WILL受注出荷 IP進捗 Ver3.6相違点説明書

2020年9月7日

株式会社アマダ
株式会社ケーブルソフトウェア

Ver3.6機能改善項目

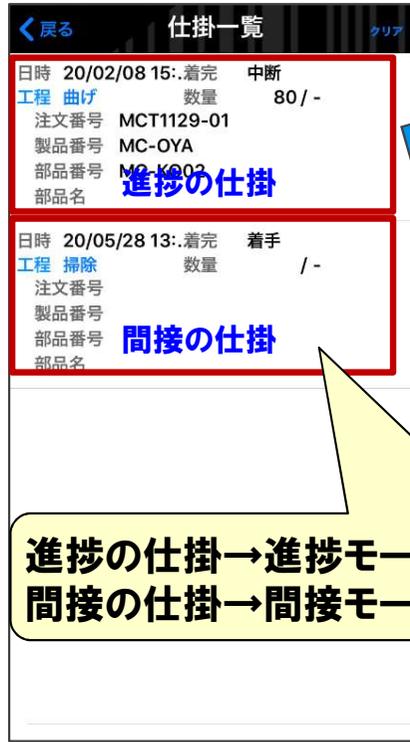
※間接作業の仕掛は、進捗と混在して管理しています。

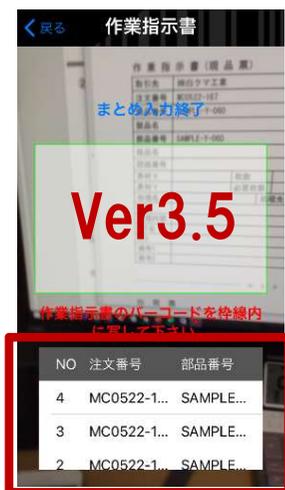
⑤全進捗実績一覧画面でどの端末より上がった情報が判断したい。

進捗実績、完了実績、出荷実績情報にデバイス名も登録する処理を追加。

[作業工程実績マスター] - [S_Jisseki_Mac_Name] に登録されます。

必要な場合は、全進捗一覧実績フォーム等にフィールドを追加してください。
